Referencia:
CIK-GM28E

Marca:
CHEVROLET

Aplicación:
S10, Blazer, Jimmy, Sierra, Silverado, Tahoe,
Yukon V6 4.3L V8 5.0 91-95

COLLARÍN DE CHEVROLET CON CEJA

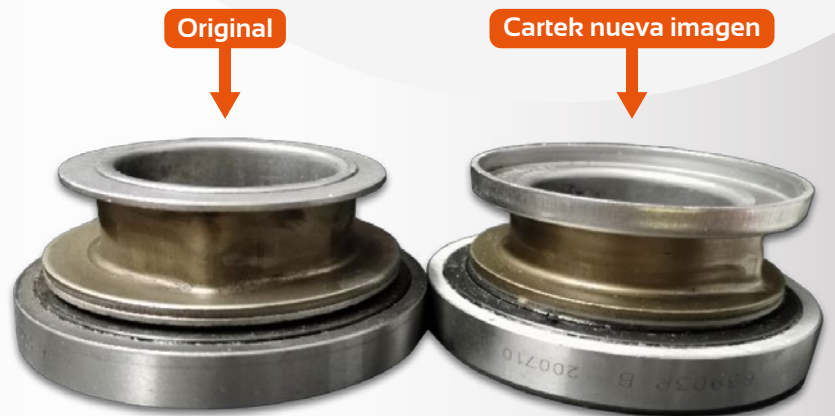
Es muy común que al instalar un collarín de Chevrolet no se acople adecuadamente en la horquilla, esto sucede porque se cree que los seguros (lengüeta de sujeción) van por la parte superior de la base (fig.#1) y eso es totalmente erróneo debido a que es una instalación incorrecta, ya que van montados por la parte interior de la base (fig. #2).

Comúnmente surge una confusión al momento de adquirir un kit de embrague Cartek ya que al instalar el collarín nuevo en la horquilla de clutch, el técnico se percata que no es igual al que está retirando, esto se debe a que el anterior o el dañado es plano de la parte superior donde lo sujeta las lengüetas de la horquilla y el nuevo collarín Cartek cuenta con una ceja que refuerza el cuerpo en la parte superior (fig. #3), esto es para que las lengüetas de la horquilla que van por la parte inferior del collarín no sobresalen la ceja quedando sujetado del cuerpo del collarín de manera correcta. Esta mejora ofrece un agarre más preciso y robusto el cual asegura una sujeción de la horquilla con el collarín más eficiente.

Cartek presenta una versión de collarín mejorada con respecto al del equipo original ya que este collarín cuenta con un diseño innovador donde la parte de la sujeción hacia la horquilla es más seguro ya que las lengüetas de la horquilla de clutch que trabajan por la parte interna y del cuerpo del collarín cuenta con un refuerzo anti-giro que impide que el collarín rote al estar trabajando.

Se recomienda la revisión o en su caso el remplazo, ya que éste componente tiende a deformarse provocando que el nuevo collarín presente dificultades en su operación de trabajo, generando problemas de corte al querer ingresar las velocidades.
